From [redacted] amsterdam.nl>
Subject **FW: Wilhelminapark Amsterdam**
To [redacted] amsterdam.nl>, [redacted] amsterdam.nl>
Cc [redacted] amsterdam.nl>
Date December 3, 2025, 1:36:16 PM CET

Wilhelminapark, Amsterdam 1994-1998

Plan

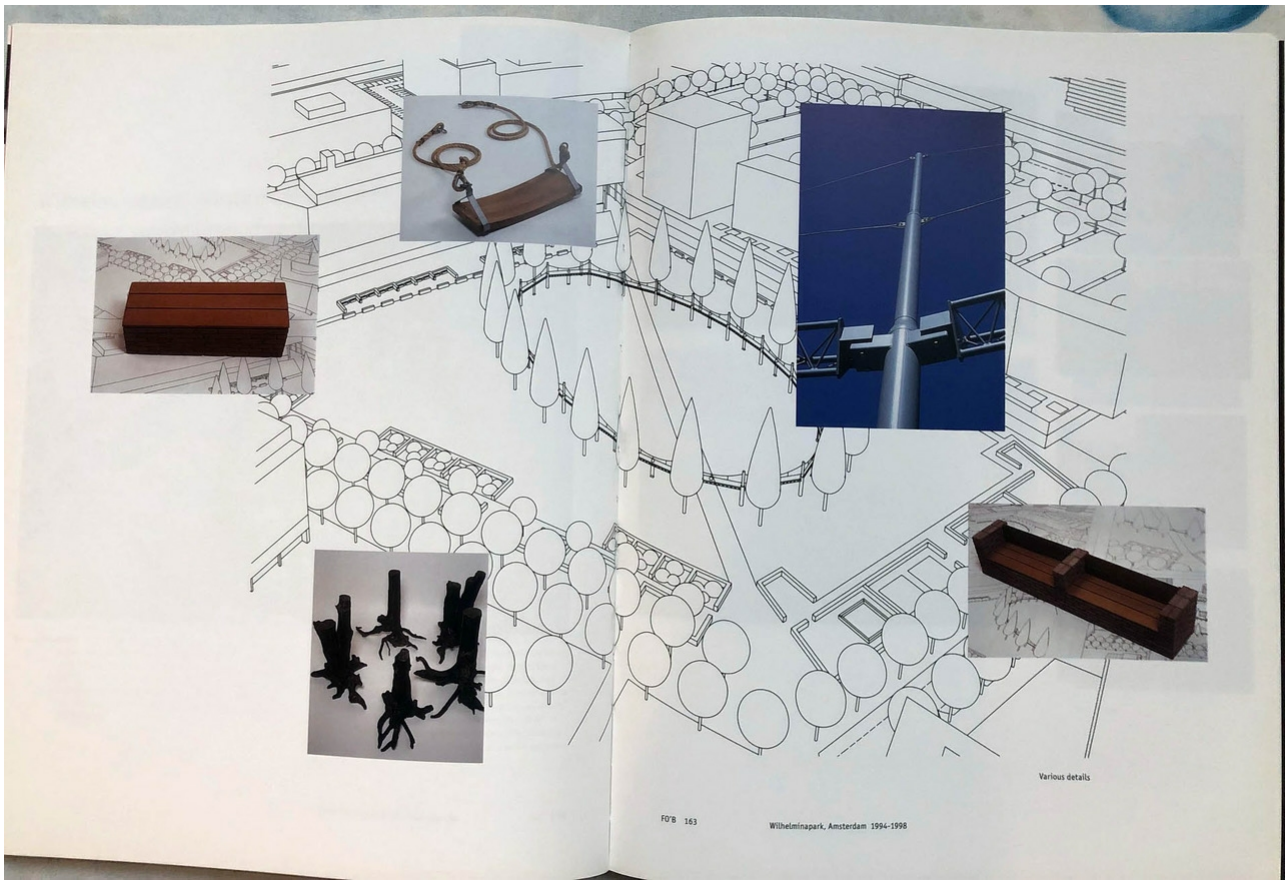
In mijn mail van 12 juli (zie hieronderheb ik gereageerd op het voorstel dat jullie nu toch voorleggen.
Heel gek dat er nu eigenlijk maar één keuze geboden wordt. En dat is het verplaatsen naar een plek waar het niet past in het ontwerp én waar het weer overlast gaat veroorzaken voor een andere groep bewoners. Ik zie dit dat ook niet als een structurele oplossing en zie mijn (om niet) inzet in dit proces ook niet terug.
Als ontwerper van het park maak ik dan ook bezwaar tegen de voorgestelde plek om het toestel naar te verplaatsen. Die plek past niet in het ontwerp en is geen oplossing voor het probleem.
Jammer dat ik niet door jullie geïnformeerd ben. Gelukkig wel door een alerte buurtbewoner.
Hoor graag hoe de gemeente hiermee verder wil gaan.
Met vriendelijke groet,
[redacted]
---

> Op 12 jul 2025, om 12:26 heeft [redacted] l> het volgende geschreven:
> Beste [redacted] allen,
> Ik kom graag nog even terug op je laatste mail met foto's van de voorgenomen verplaatsing.
> Dat zou het oorspronkelijke ontwerp inderdaad verstoren. De essentie van het ontwerp is dat de functies in groene "kamers" geplaatst zijn aan de randen van het park.
> Eén zijde voor kinderen één zijde voor honden en de geurbomenencyclopedie.
> Ik stuur je als attachment hierbij de foto's van de publicatie uit 1999 van mijn werk waarin het Wilhelminapark is opgenomen. Met een beschrijving van het ontwerp.
> Ik wil ook graag een exemplaar van de publicatie bij jullie brengen en samen in gesprek gaan. Want zo op afstand zonder inhoudelijke uitwisseling wordt stukje bij beetje afbreuk gedaan aan het oorspronkelijke ontwerp en dat is jammer, zeker als het vermijdbaar is door kennis over het oorspronkelijke ontwerp.

Beste 5.1,
Zou je me een tekening willen sturen?
Dan kan ik meekijken.
Als het aan dezelfde zijde blijft als waar nu aan weerskanten van het rosarium de speeltoestellen staan is het geen probleem. Maar verplaatsen naar de geurbomenlaan zou het ontwerp verstoren.
Met vriendelijke groet,
5.1,
studio 5.1, 2, e
5.1, 2, e
1015HB Amsterdam
